Servizi Idrici

**Oggetto: Parere Ufficio d'Ambito verifica assoggettabilità VAS e Compatibilità PTCP – SUAP
- fabbricato in Viale Libertà 11 – Comune di Angera**

Agglomerati in Angera e area di intervento

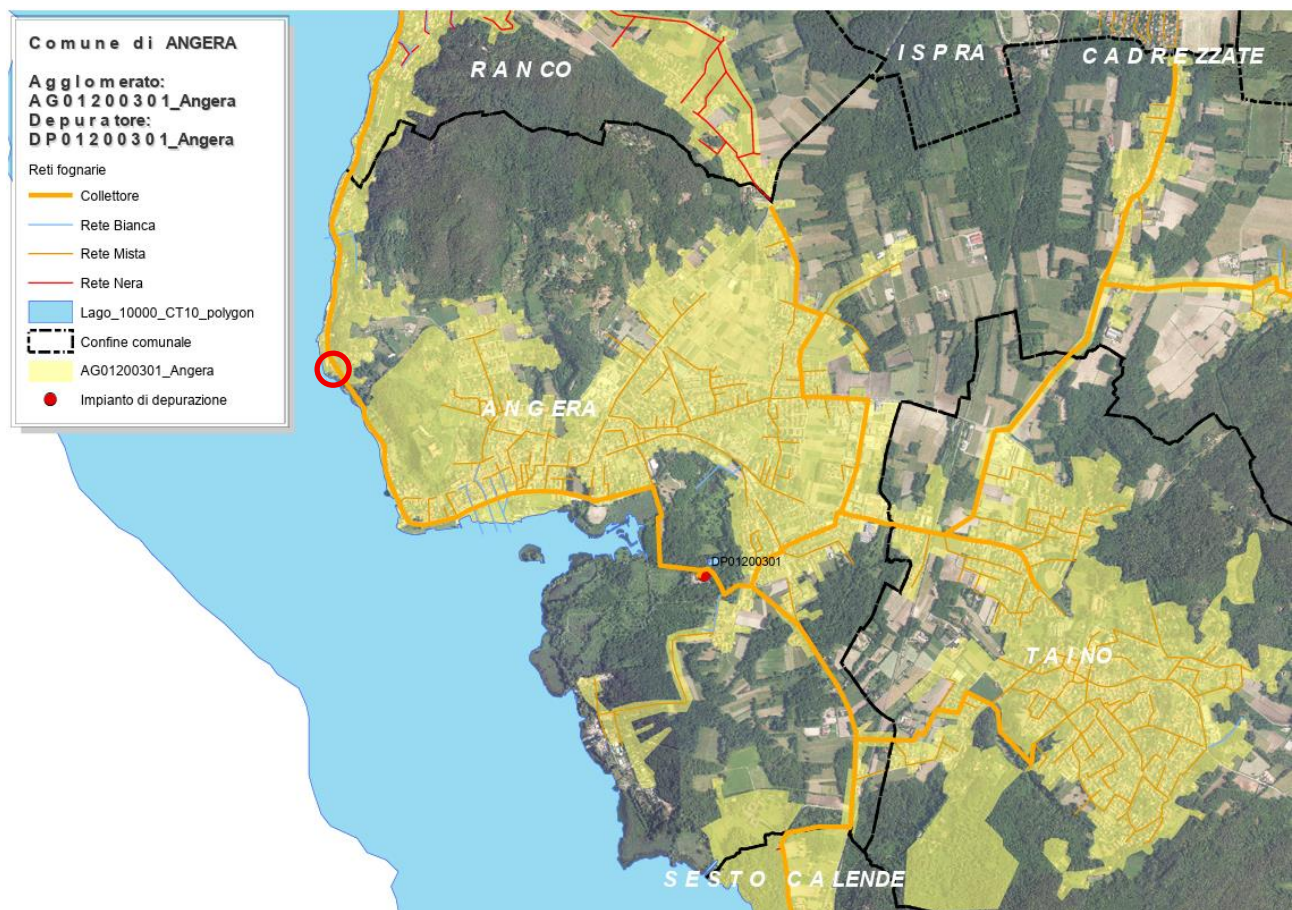
Il territorio del comune di Angera ricade all'interno dell'agglomerato AG01200301, servito dall'impianto DP01200301_Angera, con potenzialità massima di trattamento di 20.000 AE e 14.644 AE trattati.

Area di intervento
